AMENAGEMENT DE LA RETENUE DE LA COLOMBIERE

DOSSIER DE DEMANDE D'AUTORISATION ENVIRONNEMENTALE

0. Avis des autorités administratives, réponses apportées et bilan de concertation préalable
- I. Note de présentation non technique du projet
- II. Présentation du projet
- III. Pièces graphiques
- IV. Évaluation Environnementale
- V. Dossier d'Autorisation au titre de la Loi sur l'Eau
- VI. Dossier de demande de dérogation exceptionnelle en matières d'espèces protégées
- VII. Demande d'autorisation de défrichement
- VIII. Annexes

0. Avis des autorités administratives, réponses apportées et bilan de concertation préalable :

Figure 7-1. Année normale. Année 2015. Bilans des écoulements – prélèvements.

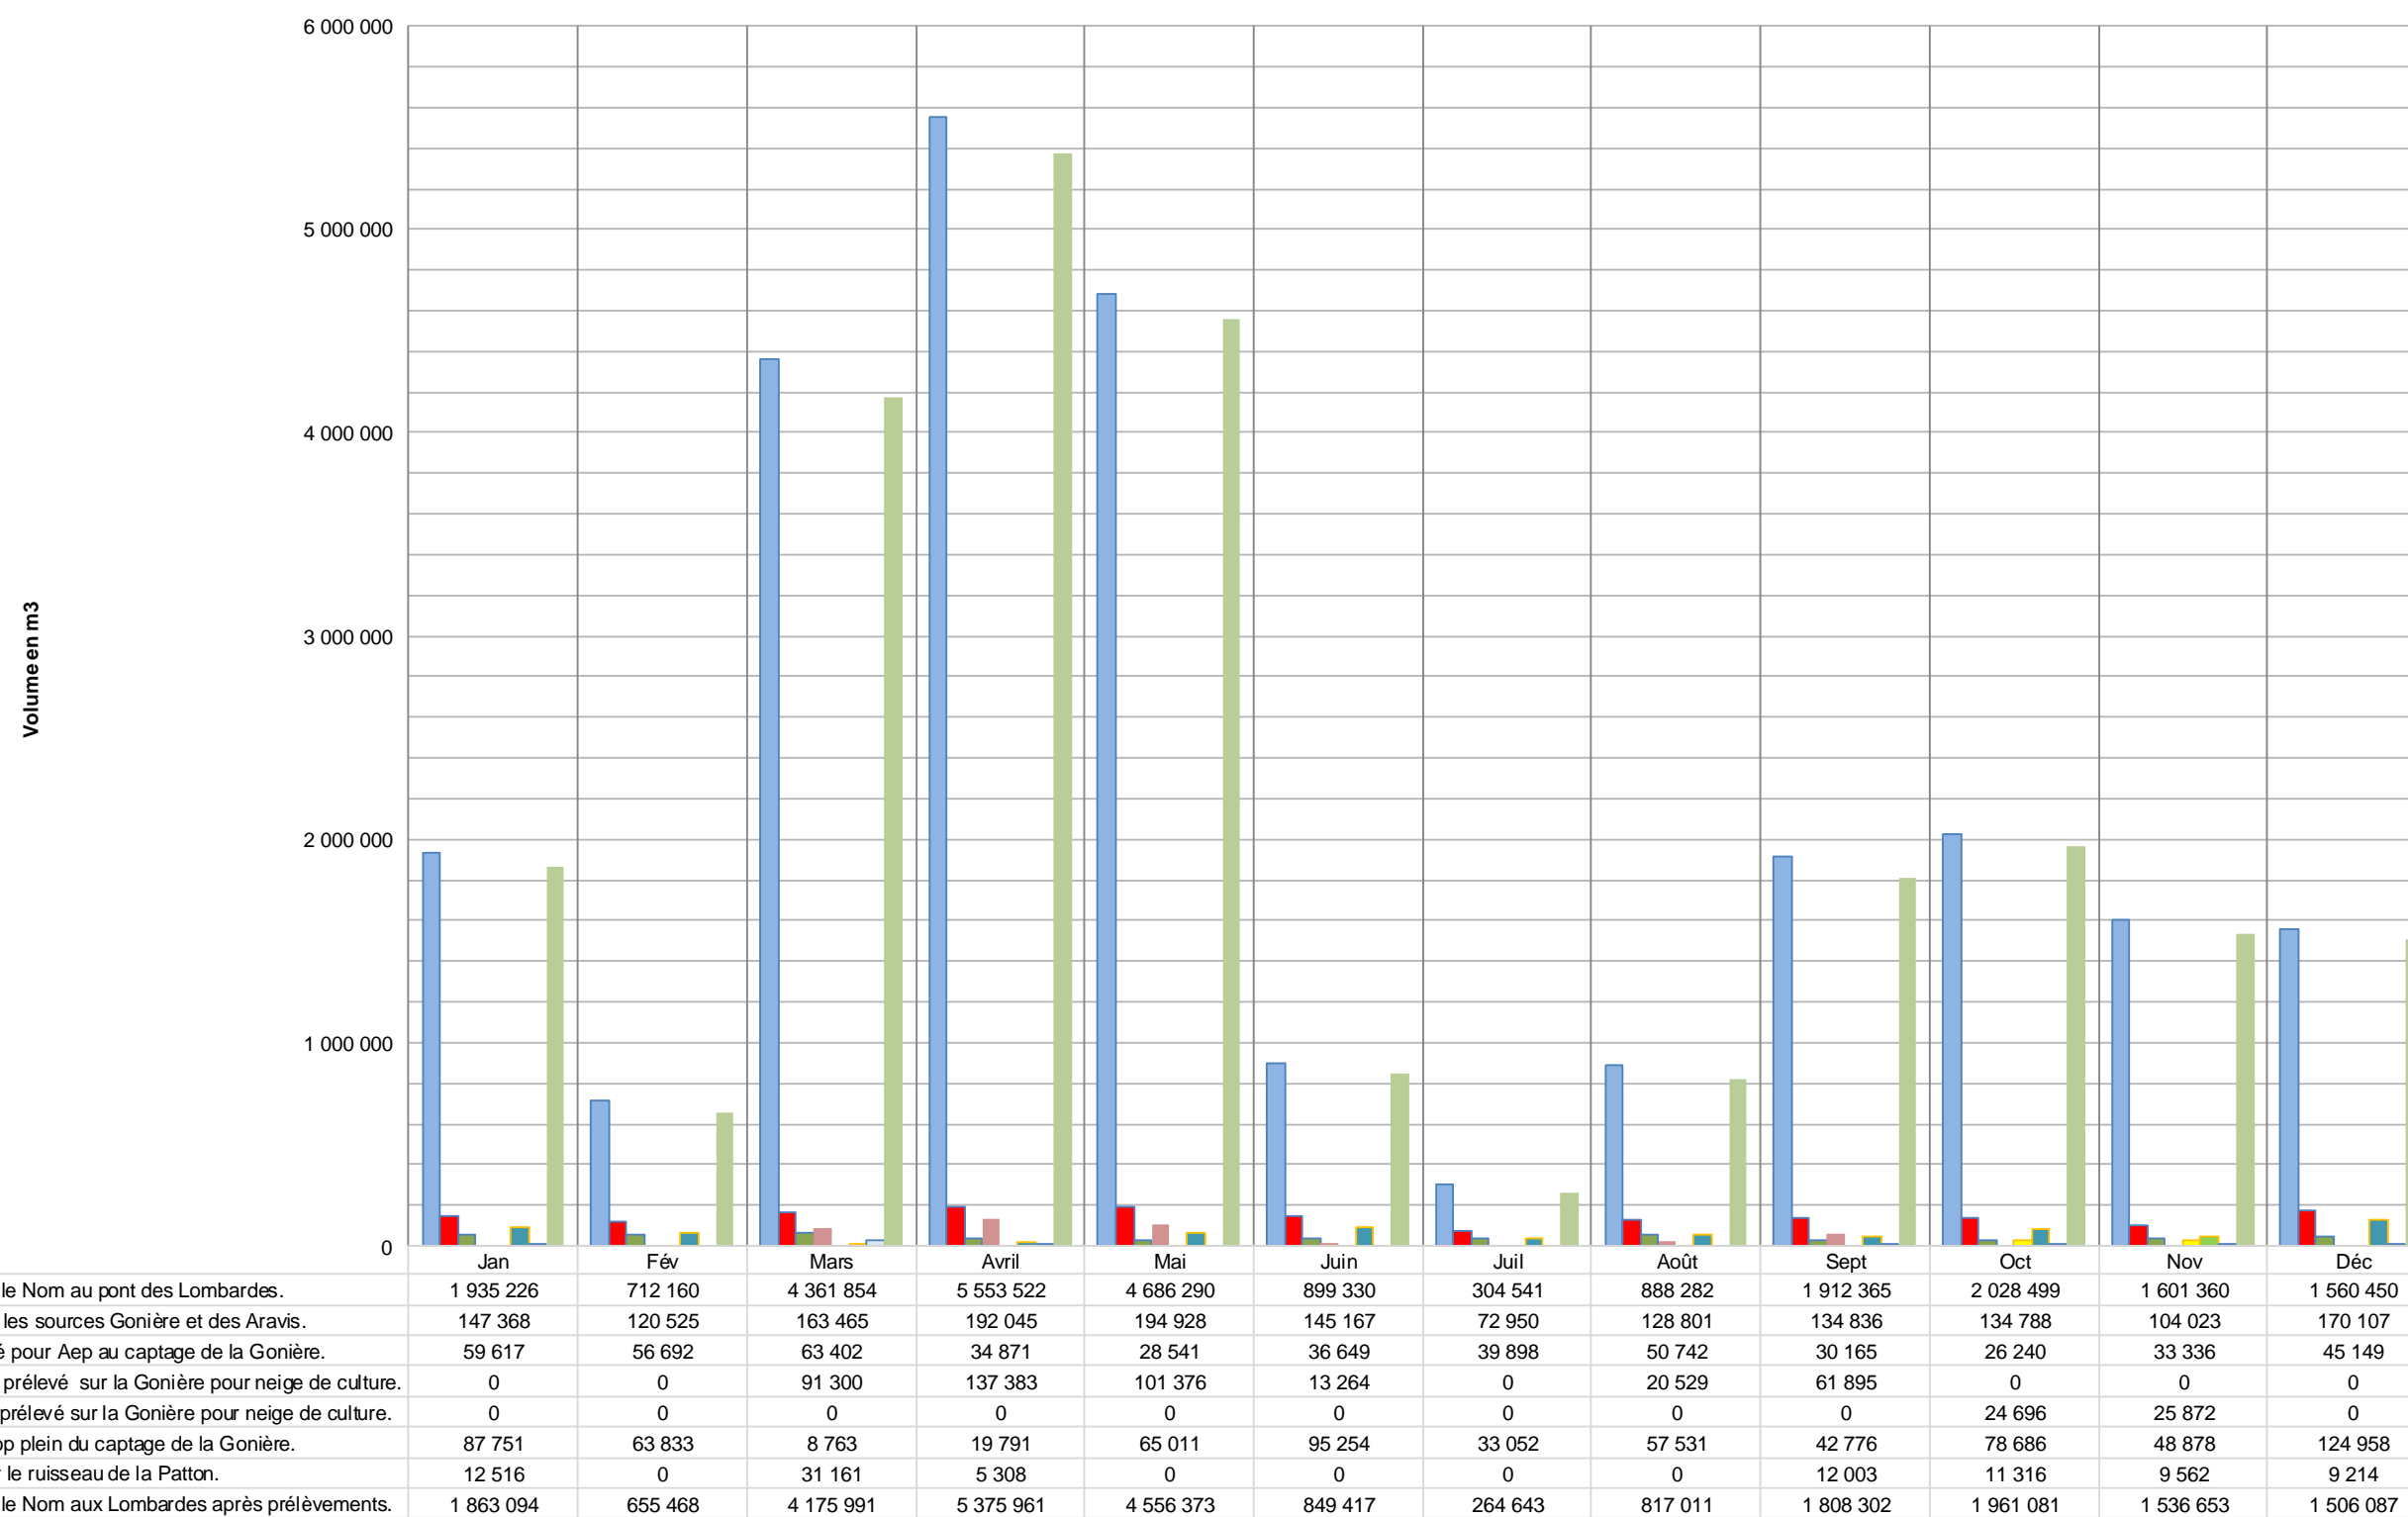
Les demandes/questions émises dans la demande de compléments sont encadrées en noir. La ou les page(s) où se trouve l'élément de réponse à la demande/question sont indiquée(s) en gras avec la pièce correspondante.

Une note analysant les apports et pertes liées à l'évaporation et aux précipitations directes sur les plans d'eau de la Clusaz est présentée en annexe 3.
